Oggetto: ITINERARIO CAIANELLO (A1) - BENEVENTO.

ADEGUAMENTO A 4 CORSIE DELLA SS 372 "TELESINA" dal km 0+000 al km 60+900.

**Lotto 1: dal km 37+000 (Svincolo di S. Salvatore Telesino) al km 60+900 (Svincolo di
Benevento).**

Integrazioni.

Attraversamento a pk Km 37+136 - Ponte Campocere - Pianta

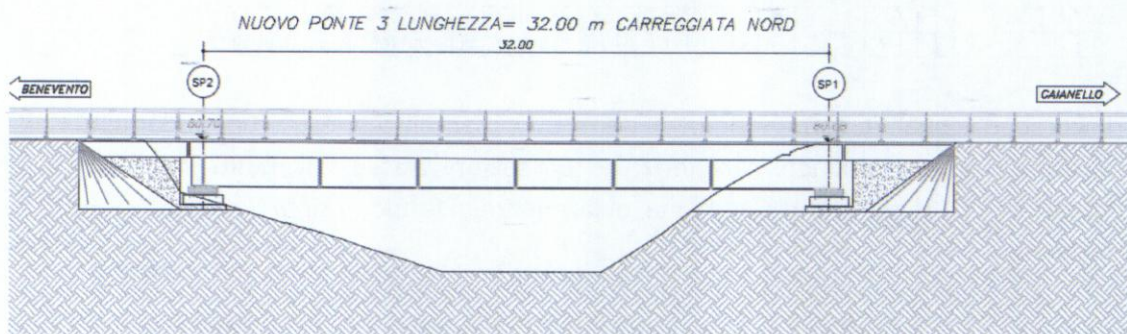
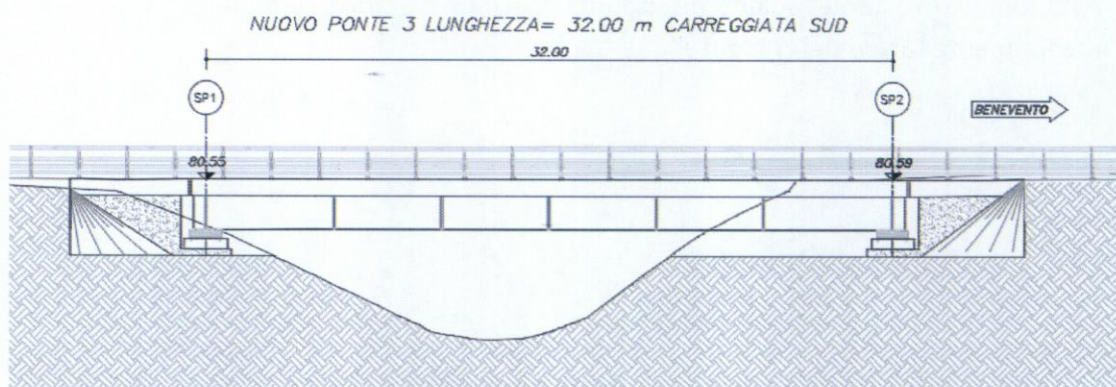
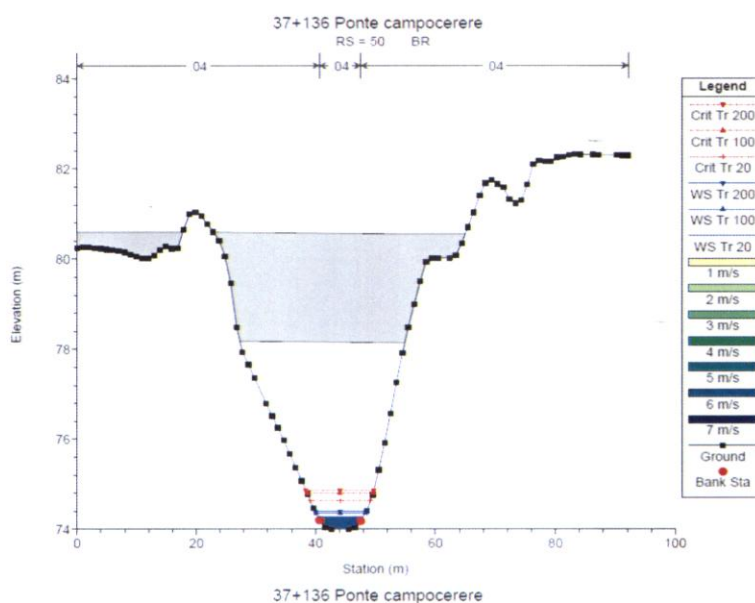
Si ritiene necessario approfondire ulteriormente quanto richiesto dalla Prescrizione n°2, dettagliando maggiormente le considerazioni riportate nella documentazione presentata, estendendo le valutazioni fatte a tutti gli attraversamenti dei corpi idrici impattati dell'infrastruttura in oggetto.

Il corso d'acqua in corrispondenza dell'attraversamento mostra un andamento planimetrico sostanzialmente rettilineo, caratterizzato da sezioni trasversali molto incassate, di profondità superiore ai 7 m dal piano campagna, di larghezza al fondo di circa 2 m e con sponde fortemente inclinate.

Le opere di attraversamento in progetto sono costituite - per motivi di adeguamento altimetrico è previsto anche il rifacimento dell'opera esistente - da due viadotti a campata unica di luce di pari a 32 m con impalcato a sezione mista, costituito da n. 3 travi in acciaio, di altezza pari a 2 m, e da una sovrastante soletta in c.a. da 0.30 m. La luce adottata consente di scavalcare integralmente l'alveo del corso d'acqua.

I livelli di piena, così come risulta dalle simulazioni effettuate e così come evidenziato nella seguente figura relativa ai livelli idrici di piena nella sezione trasversale del ponte, sono integralmente contenuti, con franchi elevati, nell'ambito dell'alveo inciso. Non si registrano pertanto interazioni tra le opere e le naturali modalità di deflusso del corso d'acqua.

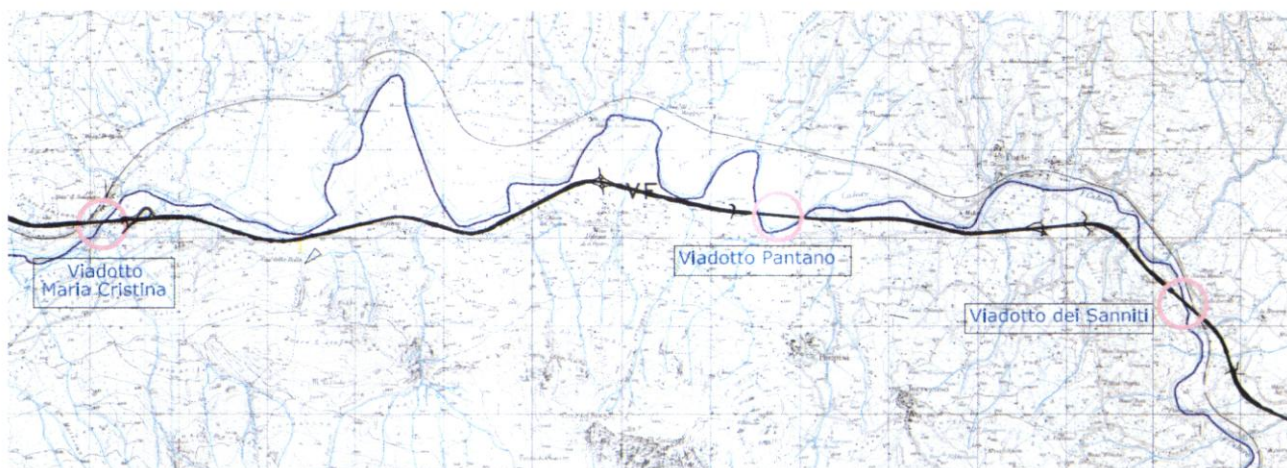
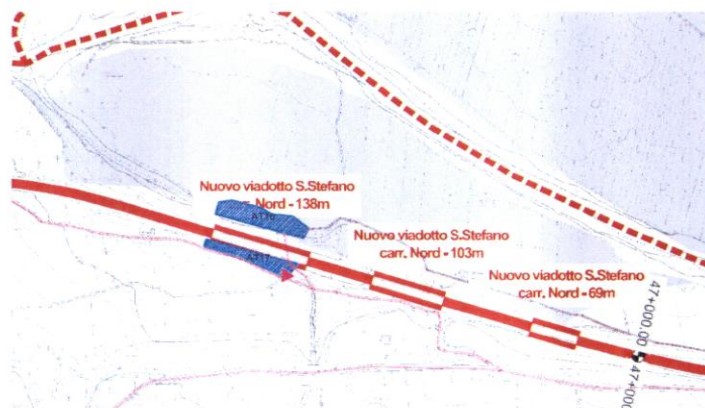
Verificare la coerenza delle scelte fatte circa la localizzazione delle aree di cantiere (cantieri base, cantieri operativi, aree tecniche e aree di stoccaggio) rispetto al rischio idraulico (Prescrizione n° 10), con il Piano di Gestione Rischio Alluvioni del Distretto dell'Appennino Meridionale (versione 2016), in cui ricade l'opera in oggetto, ed eventualmente correggerle in tal senso.

Si segnala che 3 aree tecniche di lavorazione ricadenti all'interno delle fasce A di esondazione indicate nei documenti del PAI, sono quelle in cui la SS 372 attraversa il fiume Calore ovvero dove devono essere realizzati gli interventi sulle seguenti opere d'arte:

1. Viadotto M. Cristina (L=449 m) pk. 45+000 circa (AT 14)
2. Viadotto Pantano (L=760 m) pk. 53+000 circa (AT 23)
3. Viadotto dei Sanniti (L=475 m) pk. 58+300 circa (AT 29)

L'area tecnica AT 16 è funzionale al raddoppio della esistente SS 372 "Telesina" in fregio al fiume Calore.

Si evidenzia che le aree tecniche di lavorazione sopracitate non possono che essere localizzate in adiacenza al manufatto da realizzare che nel caso specifico sono i viadotti di attraversamento del corso d'acqua o posti in fregio allo stesso.

MAPPATURA ACUSTICA POST OPERAM PERIODO DIURNO

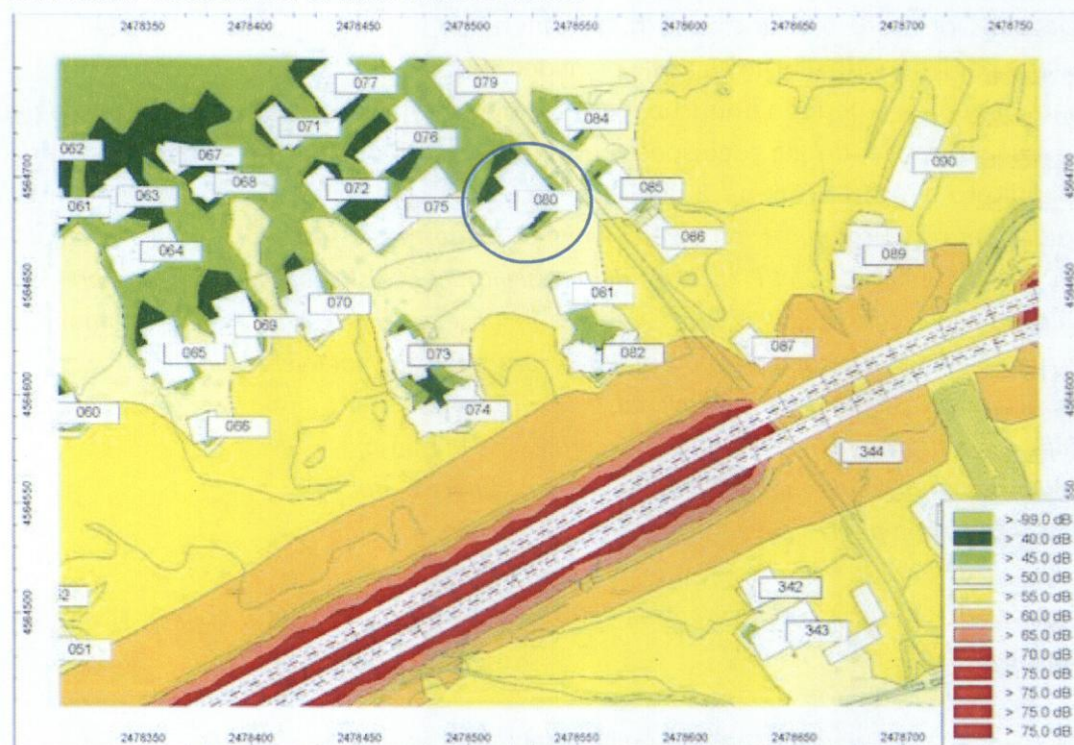
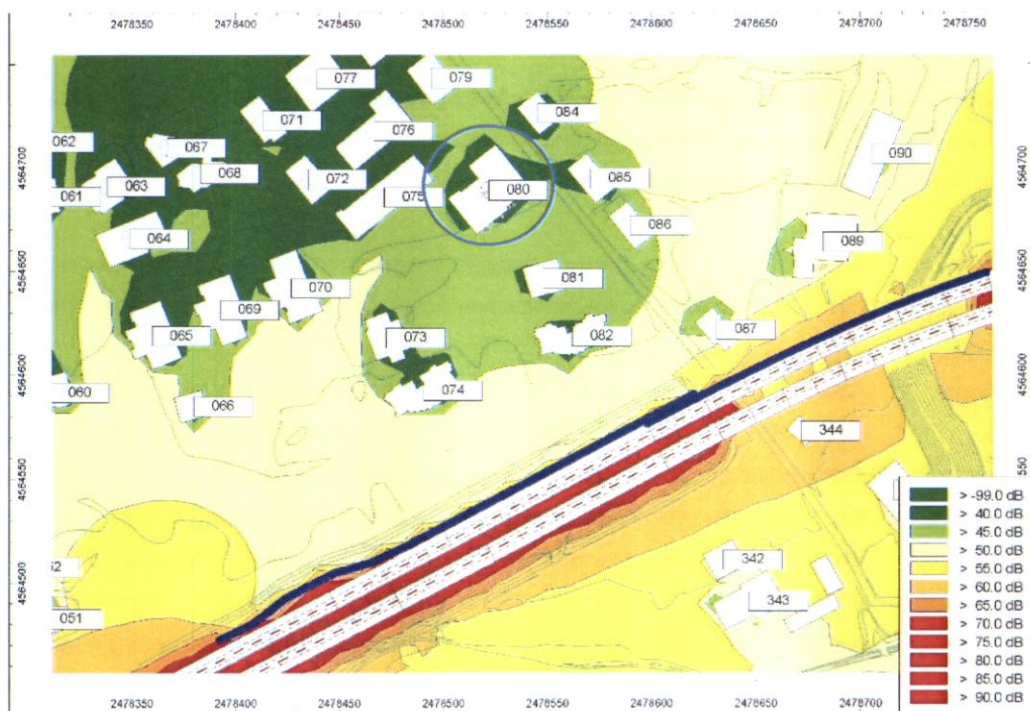
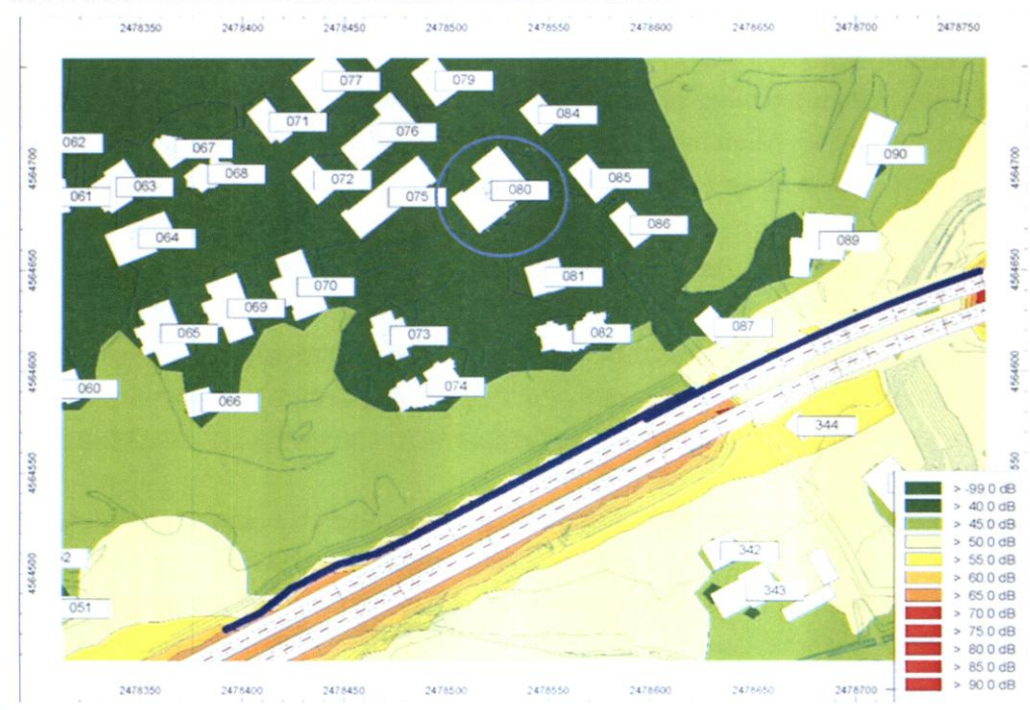
Con riferimento alla Prescrizione n° 15, assicurare il rispetto dei valori limite vigenti nella situazione di post-mitigazione, per tutti i ricettori, apportando le dovute modifiche, sanando le incongruenze riscontrate nel numero di ricettori e nei risultati relativi alla fase di post-mitigazione.

A tale ricettore R080 nel documento T00IA03AMBCT07A "Livelli acustici ai ricettori" è stato assegnato un limite normativo errato, pari a 63,8 dBA (Diurno) e 53,8 dBA (Notturmo), avendo tenuto conto della presenza di infrastrutture concorsuali, trattando il ricettore in questione, alla stregua di un ricettore abitativo.

In effetti i limiti normativi da applicare sarebbero di 50 dB(A) Leq per il periodo diurno e 40 dB(A) Leq per il periodo notturno, trattandosi di un ricettore sensibile quali, scuole, ospedali, case di cura e case di riposo.

- integrazione altezza barriera 1N (di seguito 1Na) da 4 metri a 5 metri;
- inserimento di una nuova barriera antirumore di tipo integrato di altezza 5 metri (intervento 1Nb) sul viadotto Grassano.

A seguito della rimodulazione degli interventi antirumore si osserva un abbassamento dei livelli in facciata del ricettore 080 di circa 6 dB(A) determinando il raggiungimento degli obiettivi di mitigazione per il periodo diurno su tutti i piani dell'edificio.
